**Verslag huishoudelijke elektrische installatie op laagspanning en zeer lage spanning****Algemeen:**

Referentie: 011-20260218-01	Datum controle: 18/02/2026
Keurder: 011

Eigenaar: Onbekend	EAN-code: 541448820054582659
Adres installatie: Turnhoutsebaan 371 bus 1, 2110 - Wijnegem	Nummer teller(s): 1SAG1100491845
Distributienetbeheerder installatie: Fluvius	
Datum uitvoering installatie:	☐ Vóór 01/10/1981 ☒ Tussen 01/10/1981 en 01/06/2020 ☐ Vanaf 01/06/2020
Type:	☒ Wooneenheid ☐ Niet-huishoudelijk ☐ PV ☐ Batterij ☐ Laadpaal

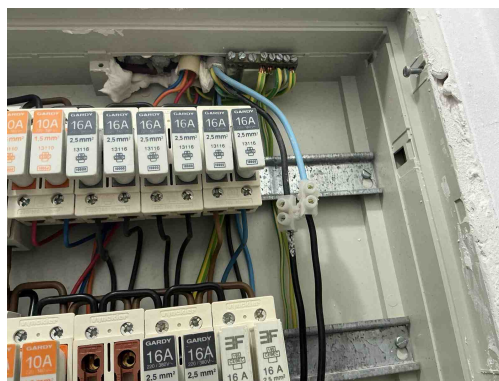
Inbreuk(en):

B17 - De voedingsspanning is niet op elk bord vermeld (Boek 1: 3.1.3.3).

Opmerking: Oa bord 1G

B06 - Het elektrisch verdeelbord heeft niet de minimale beschermingsgraad IPXX-B in een gewone ruimte (Boek 1: 4.2.2.3).

Opmerking: Oa bord 1

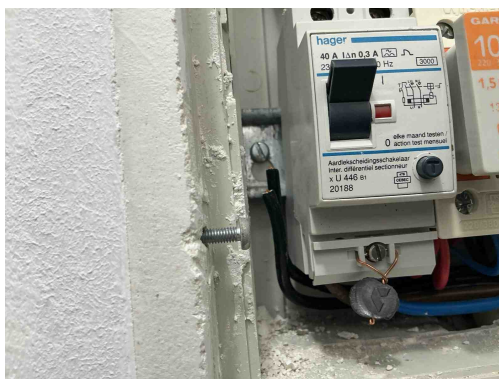
Inbreuk(en):

C35 - Er zijn doorverbindingen gemaakt met lusterklemmen; er kon niet aangetoond worden dat deze klemmen geschikt zijn voor de aanwezige spanning, stroom en draadsectie en dat ze "CE" zijn (Boek 1: 1.4.2.1.).

Opmerking: Oa bord 1

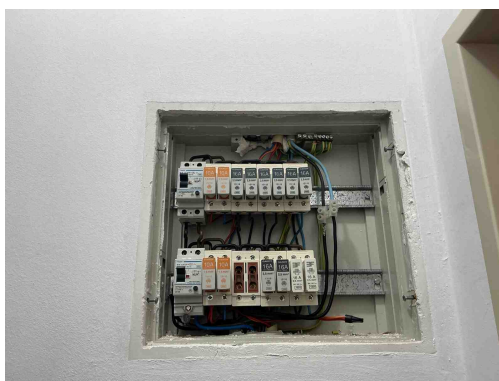
Inbreuk(en):

C28 - Niet gebruikte leidingen onder spanning zijn niet op een degelijke manier geïsoleerd of verwijderd (Boek 1: 4.2.1.1).
Opmerking: Oa bord 1
